Briefrapport

betreft Aanvulling Passende beoordeling Duinhil inpassingslocaties zand en zienswijze
locatie Duinhil te Kijkduin
kenmerk 251117
datum 30 juli 2026

Figuur 1. Plattegrond van het projectgebied met de twee inpassingslocaties en de vak 6 tuin voor het zand.

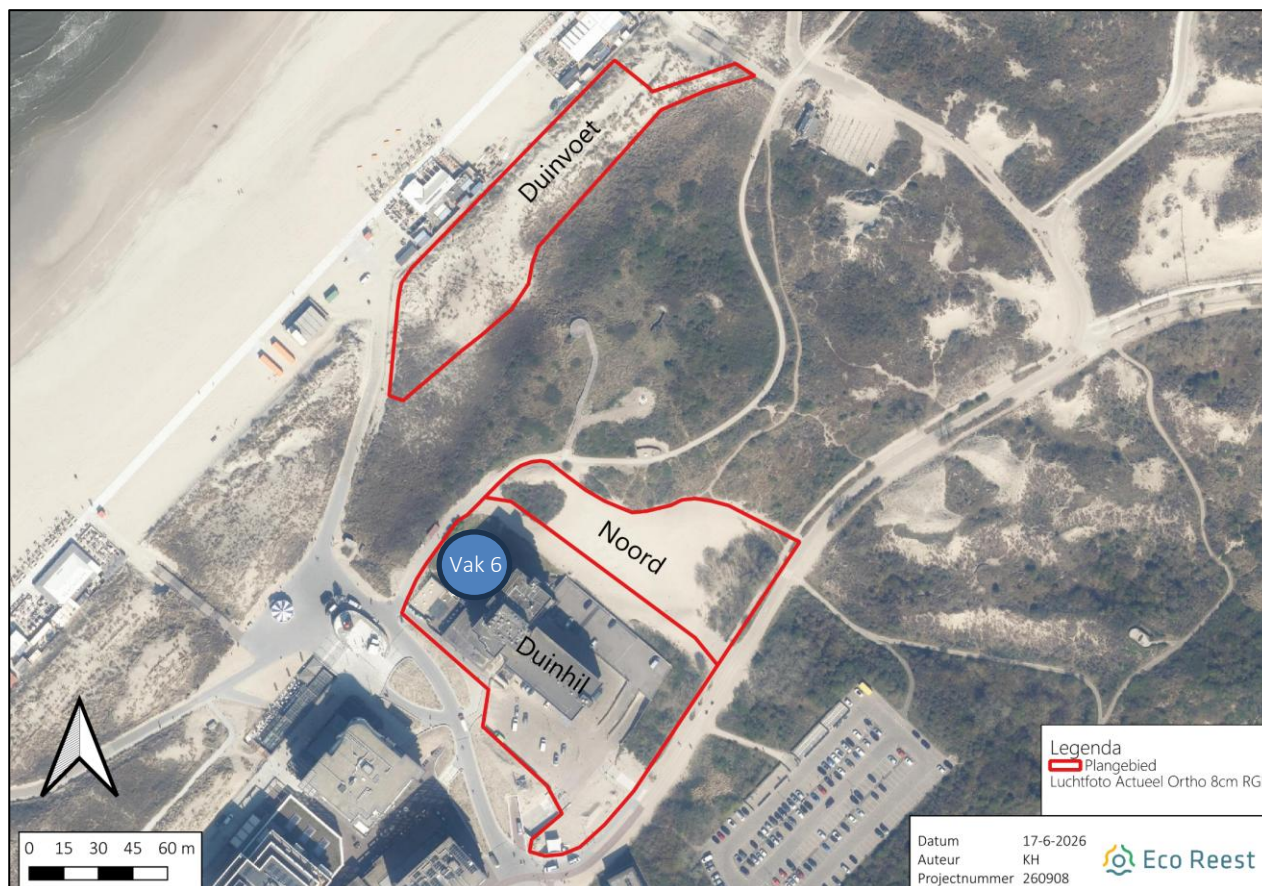
In de Passende beoordeling en de bijbehorende ontwerpbeschikking is onderbouwd dat als gevolg van het ontgraven van de parkeergarage circa 6.900 m³ gebiedseigen zand op locatie Noord (in voorgaande rapporten aangeduid als 'locatie 2', zie figuur 1) wordt gestort, en aanvullend maximaal 7.000 m³ op locatie Duinvoet (in voorgaande rapporten aangeduid als 'locatie 1', zie figuur 1).

In de werkelijkheid moet er in totaal 15.678 m³ worden ingepast⁴.

Ook wordt er ten westen van de nieuwbouw (zie figuur 1) ongeveer 1.800 m³ zand in vak 6 tuin verwerkt.

In totaal betekent dit dat er nog 5.357 (afgerond 5.400) m³ zand ingepast moet worden op locatie Duinvoet (tabel 1).

Figuur 2. Resultaten van de dronemetingen, waaruit blijkt dat sinds 2022 2.700 m³ zand is toegevoegd door de gemeente Den Haag.
Bron: Skywise, 15-06-2026

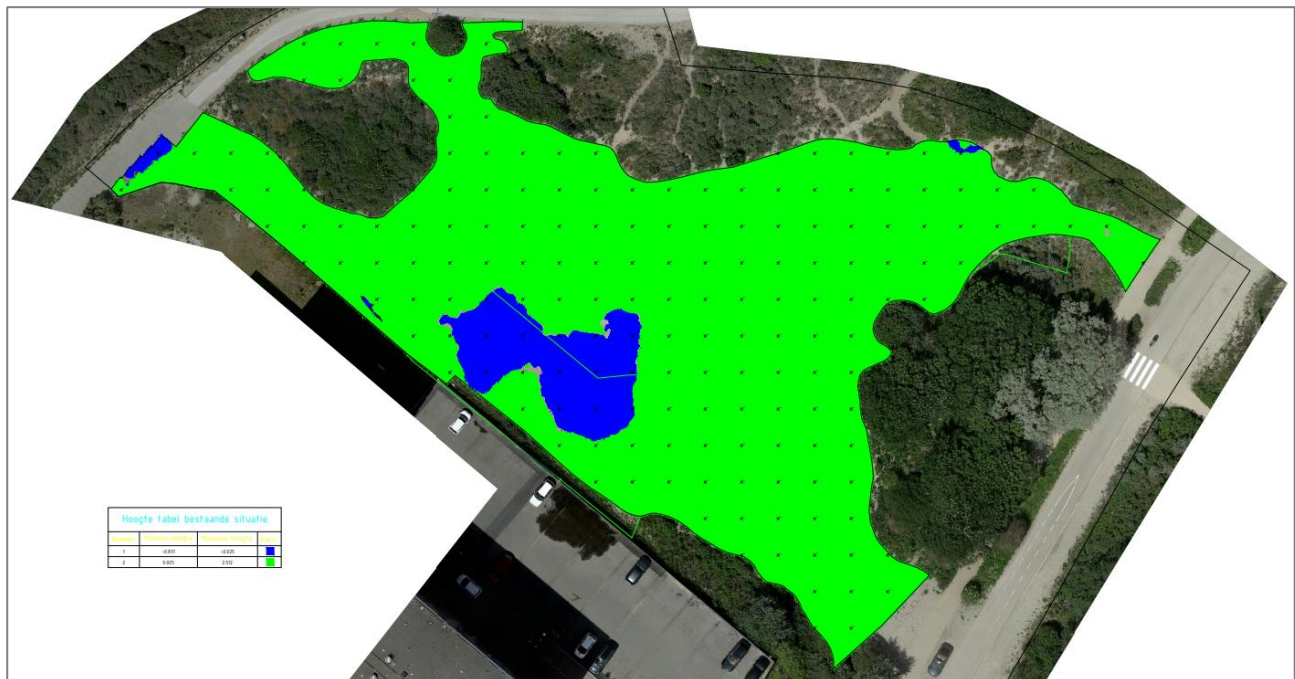
De gemeente Den Haag heeft in het inpassingsplan van 2018⁶ de verwerking van 3.580 m³ gebiedseigen zand op locatie Noord vergund⁷ gekregen. Uit recente dronemetingen (figuur 2) blijkt dat 2700 m³ zand daadwerkelijk gestort is. Zodoende is nog 880 m³ ruimte die door project Duinhil kan worden ingevuld. In de berekeningen is ervan uitgegaan dat de ruimte van 880 m³ uit de gemeentelijke vergunning beschikbaar komt (extern salderen). Hiervoor zal de gemeente voor dit deel de vergunning laten vervallen.

Figuur 3. Gevelaanzicht duinzijde en afmetingen van de huidige bebouwing (zwart), het vergunde ontwerp (blauw) en het beoogde nieuwbouw ontwerp (rood).

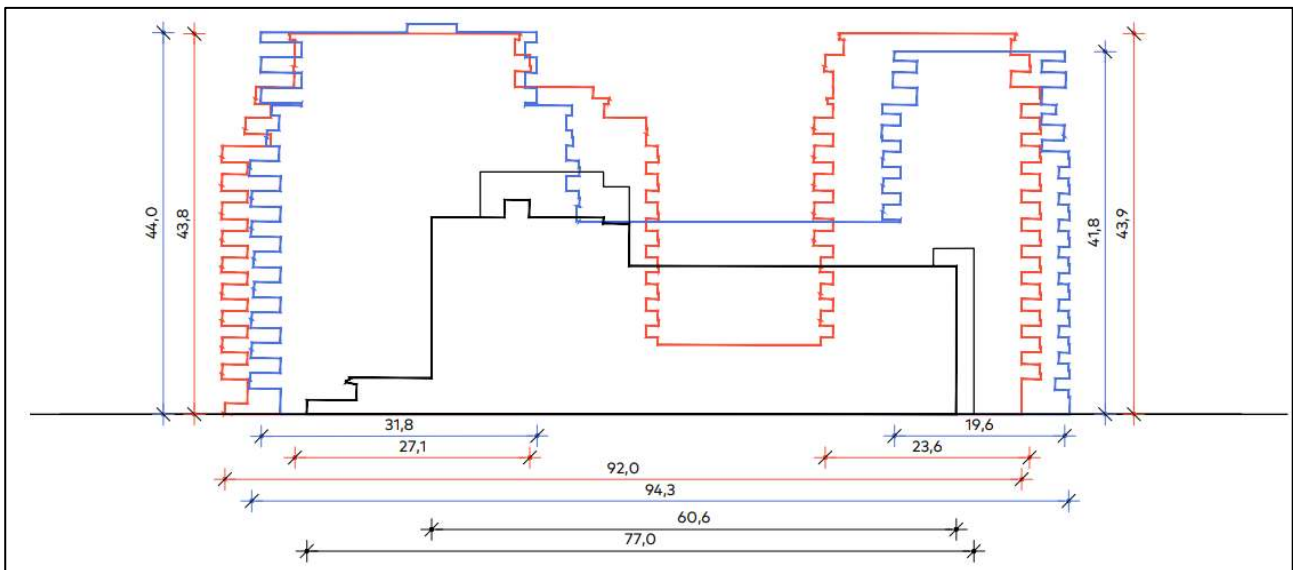
Stichting Duinbehoud beweert dat de nieuwbouw, door de bouwhoogte van 45 tot 55 meter, “zorgt voor een enorme slagschaduw over het Natura 2000-gebied met grote negatieve gevolgen voor de flora en fauna in het Natura 2000-gebied”. Slagschaduw kan in potentie een negatief effect hebben op flora en fauna, veel soorten zijn immers gebonden aan een bepaalde intensiteit van zonlicht om te groeien en warm te blijven of te worden.

De beoogde nieuwbouw heeft echter vergelijkbare afmetingen en vorm als de reeds vergunde referentiesituatie. In figuur 3 zijn de gevelaanzichten vanaf de duinzijde weergegeven, waarbij in blauw het reeds vergunde ontwerp en in rood het nieuwe ontwerp staan afgebeeld. De huidige bebouwing is in zwart aangegeven. De slagschaduw van de nieuwbouw zal vergelijkbare oppervlaktes bedekken als de slagschaduw van het reeds vergunde alternatief.

Om een vergelijking te kunnen maken zijn de lengtes van de slagschaduwen van de drie verschillende gebouwvarianten (huidig, vergund, beoogd) berekend voor de equinoxen en zonnewendes. Hiervan zijn alleen de middaguren relevant, aangezien de oriëntatie van de zon in de ochtenduren niet zorgt voor schaduw op het Natura 2000-gebied. Tabel 2 geeft deze lengtes weer. Deze tabel maakt duidelijk dat de verschillen tussen het reeds vergunde en het beoogde gebouw verwaarloosbaar zijn.
